Acuerdo 1591 Por el cual se aprueba la incorporación del cambio en los límites de generación y absorción de potencia reactiva de las unidades 1 y 2 de la central de generación San Miguel

Acuerdo Número:

1591

1 Septiembre, 2022

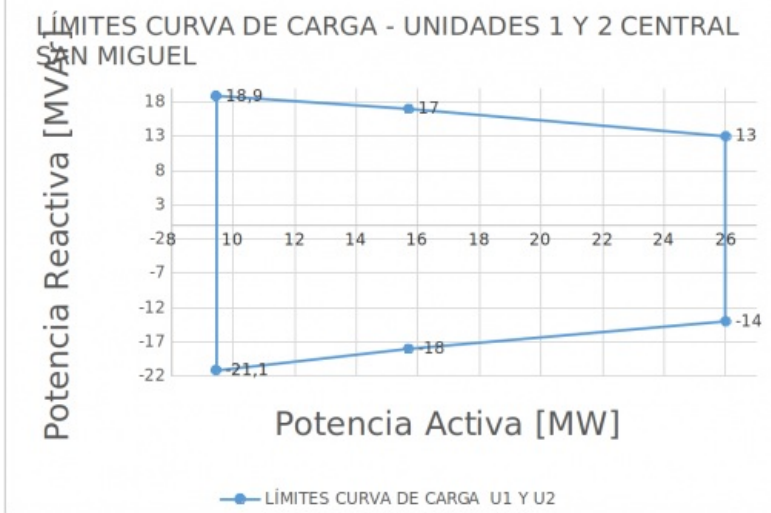
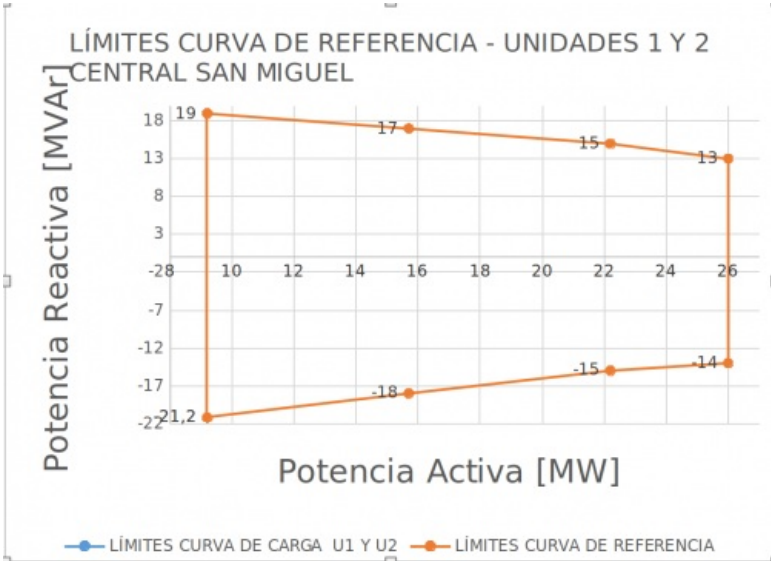
1 Aprobar la declaración de una nueva curva operativa de carga de las unidades 1 y 2 de la central de generación San Miguel, en las que se define la capacidad para entrega y absorción de potencia reactiva de las plantas en función de la potencia activa generada, como se presenta a continuación:

Planta	Parámetro a modificar	P [MW] Valor anterior	P [MW] Valor nuevo	Q [Mvar] Valor Anterior	Q [Mvar] Valor Nuevo
San Miguel 1 y 2	Capacidad de absorción de reactivos	9.2	9.45	-21.2	-21.1
		15.7	15.7	-18	-18
		22.2	26	-15	-14
	Capacidad de generación de reactivos	9.2	9.45	19	18.9
		15.7	15.7	17	17
		22.2	26	15	13
